Revision 1.1

Änderungsliste:

**Title: FGCCS-Ctrl22**

Sheet: /  
File: atmevse.sch

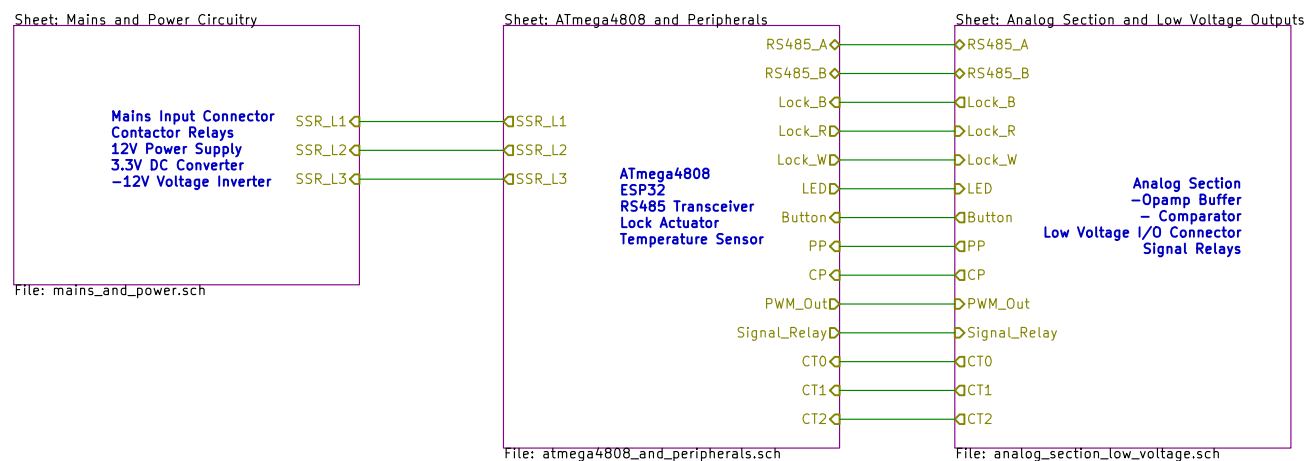
- Aufteilung der Anschlussklemmen auf zwei Terminalblöcke je Platinenseite aufgrund von Trennstegen im Hutschienengehäuse.  
(J1 -> J1, J2; J2 -> J6, J7)
- Zusätzliche Schottkydioden BAT54S an den Analogeingängen für CP und CT0-CT2 zum Schutz der uC-Pins vor Spannungsspitzen  
(D8 - D11)
- Veränderte Pin-Belegung und Footprint für J4 und J5:  
J5 mit zusätzlichem ESP GPIO 15 auf Pin 7 als Programmierschnittstelle  
J4 jetzt einreihig als serielle Schnittstelle, nur im Bedarfsfall bestückt
- Angepasste Pinbelegung auf J6 und J7: 12V von J2, Pin 3 -> J6, Pin 6
- Angepasste Pinbelegung auf J1 und J2: Separate Klemme für N für jedes Schütz
- Strombegrenzung an 12V-Schiene bei U8: 4x 100 Ohm parallel -> 25 Ohm statt zuvor 50 Ohm
- C16 ist ein polarisierter Tantal-Kondensator: Symbol entsprechend angepasst
